改善箇所説明図

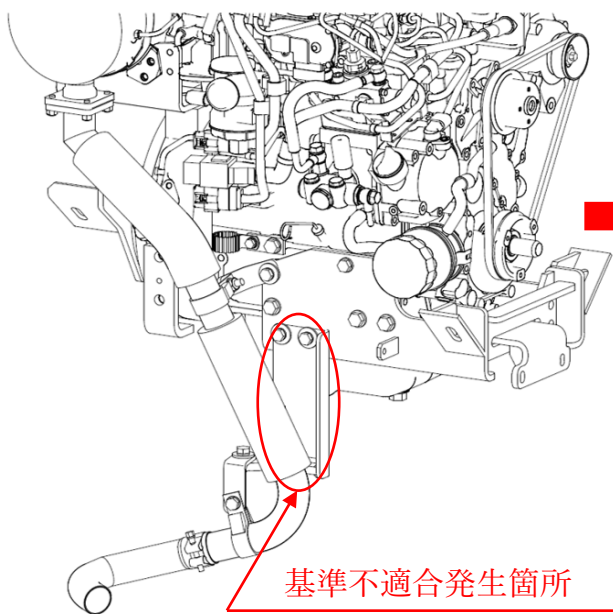
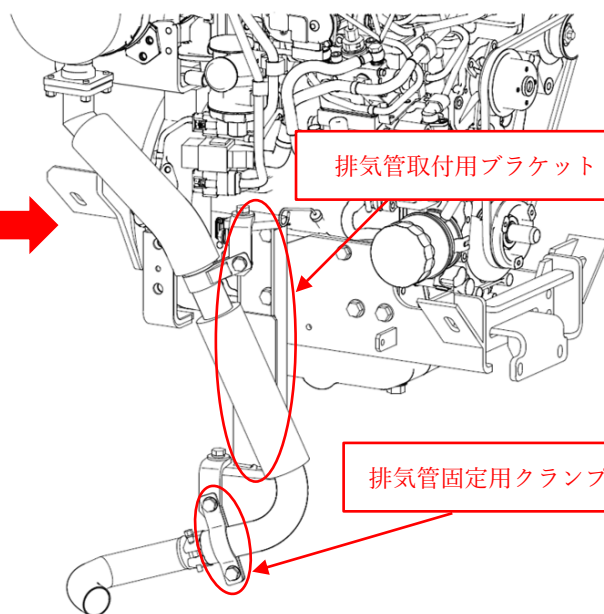
【対策前】

基準不適合発生箇所

ロード・ローラの排気装置において、排気管取付用ブラケットの強度が不足しているため、当該ブラケットが折損するものがある。そのため、そのままの状態で使用を続けると、走行時の振動等により排気管固定用クランプの折損および排気管に亀裂が発生し、最悪の場合、排気管が落下するおそれがある。

【対策後】

排気管取付用ブラケット

排気管固定用クランプ

全車両、排気管取付用ブラケットと排気管固定用クランプを対策品に交換する。

なお、排気管に亀裂がある場合は、排気管を新品に交換する。

識別：下側クランプ形状で識別する。
